DĖL PIRKIMO DOKUMENTŲ PAAIŠKINIMO IR PATIKSLINIMO_5

Akcinė bendrovė „Via Lietuva“ (toliau – perkančioji organizacija) vykdo viešojo pirkimo *Krašto kelio Nr. 181 Seirijai–Simnas–Igliauka ruožo nuo 34,730 iki 42,502 km kapitalinis remontas* (Pirkimo ID 7119849), atliekamo atviro konkurso būdu, procedūras ir, atsakydama į tiekėjų klausimus*, teikia pirkimo dokumentų paaiškinimus/patikslinimus.

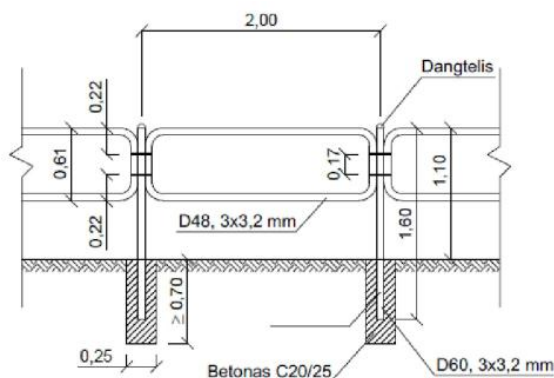
Darbų kiekių žiniaraštyje nėra numatyta pėsčiųjų tvorelės įrengimas, brėžiniuose numatyta.

- Prašome patikslinti ar numatoma tvorelės įrengimas projekto apimtyje.
- Jeigu numatoma prašome pateikti tvorelės įrengimo detalę į gabionus taip, kaip pavaizduota žemiau brėžinyje

Pateikta tvorelės detalė įbetonuojant, o ne į gabionus :

Įrengiamas analogiškai kaip grunte išbetonuojant tą vietą pasinaudojant klojiniu, vėliau sudedant akmenis apie išbetuotą vietą.

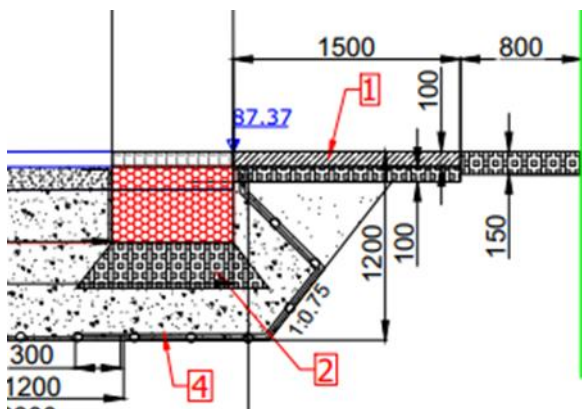
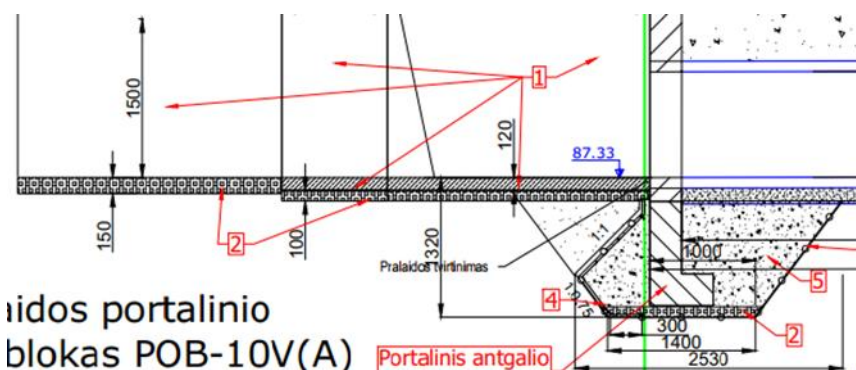
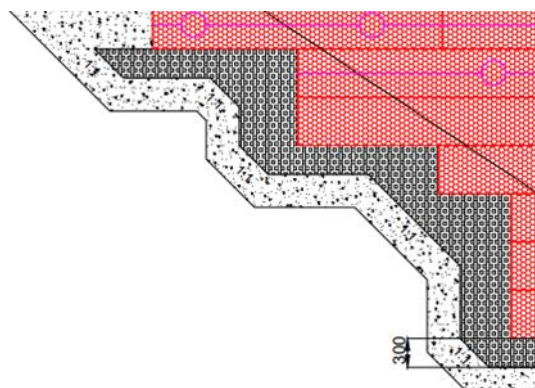
Pralaidos ir gabionų įrengimo schemoje numatyta „1“ ir „2“ darbai

- 1 Betonas C30/37 XC4-XF4 armuotas
Ø6 mm 200x200mm armatūros arba
betono blokai 490x490x100 mm
- 2 Skaldis fr. 22/32 sluoksnis

Darbų kiekių žiniaraštyje, konstrukcijų dalies, nėra „1“ ir „2“ darbų. Ar šie darbai numatyti kitoje projekto dalyje ?

Taip pat konstrukcijų dalies kiekių žiniaraštyje nenumatyta signalinių stulpelių ir 9 cm kelkraščio įrengimas. Ar šie darbai numatyti kitoje projekto dalyje ?

Šie darbai patenka į sustambintą darbų įkainį, vadovautis brėžiniu. Vamzdinės metalinės gofruotos vandens pralaidos d-1,0 m kelyje pagal pateiktus brėžinius įrengimas Pk 354+46.

Signaliniai stulpeliai SD dalyje; Papildyta DKŽ Konstrukcijų dalis pozicijomis 1.13 ir 1.14.

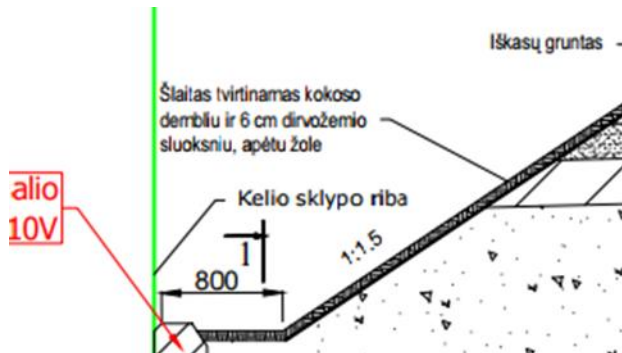
Darbų kiekių žiniaraštyje nenumatyta šlaito tvirtinimas kokoso dembliu ir 6 cm dirvožemio sluoksniu, apėtu žole, pralaidos ir gabionų įrengimo schemeje numatyta.

DKŽ „Konstrukcijų dalis“ papildyta 1.15. pozicija.
